CONFRONTO PUBBLICO

WATERFRONT
BOCCETTA-ANNUNZIATA

QUADERNO DEGLI ATTORI

Presentato da
**Ordine degli Architetti
Provincia di Messina**

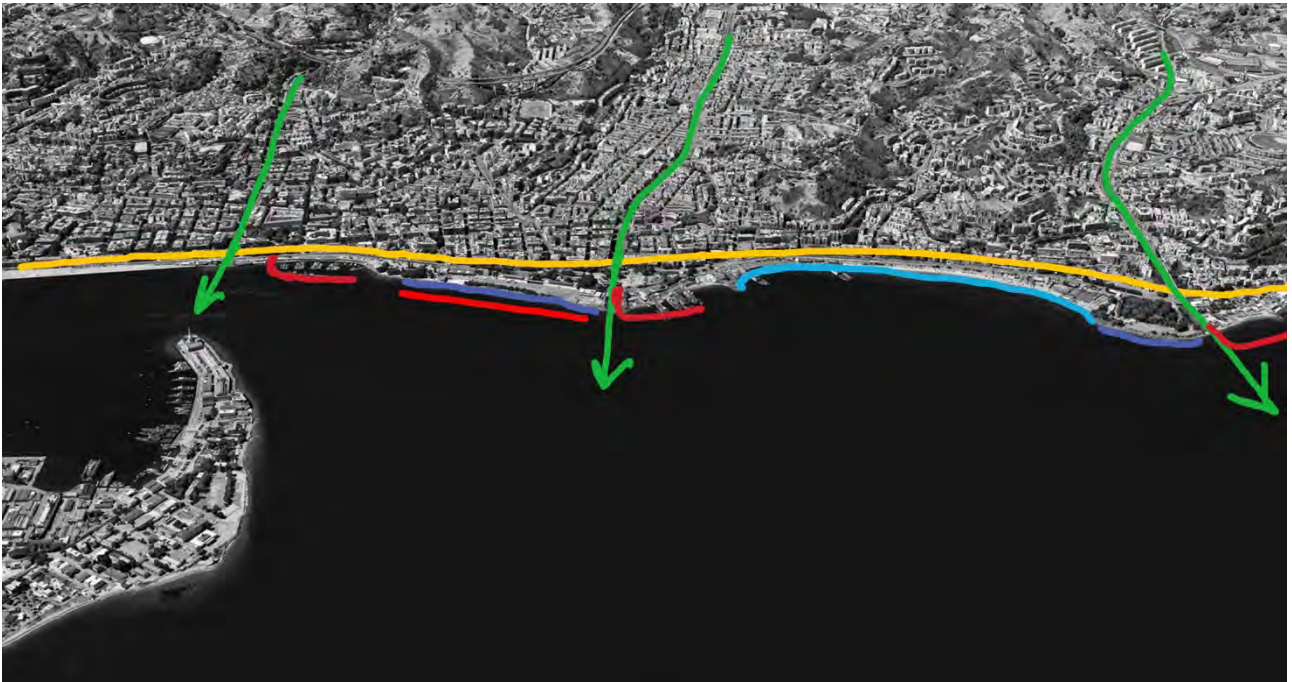
5) è necessario **inquadrare l'area in un ambito più ampio che includa almeno la parte del porto storico**. Inevitabile avere quest'ultimo come riferimento. Proprio qui, infatti, appare necessario intervenire per ricucire al tessuto urbano un'evidente cerniera quale è la Stazione Marittima che sembra quasi un tridente che può aiutare far rinascere la città nelle tre direzioni, verso il centro città ed il porto storico, verso la Real cittadella spagnola e la falce e verso il lungomare della zona sud. Proprio **la Stazione Marittima di Mazzoni potrebbe essere il nuovo accogliente Terminal crocieristico della città di Messina**.

Infatti, in luogo di realizzare il terminal crociere davanti alla storica Palazzata di Messina, che meriterebbe una visione continua per chi, come i croceristi, arriva alla città dal mare così come avveniva in passato, si propone di accoglierli attraverso **un'architettura significativa**, prevedendone un recupero funzionale, per poi poterli condurre in città facendoli passare da **una porta di ingresso** anche storicamente significativa.
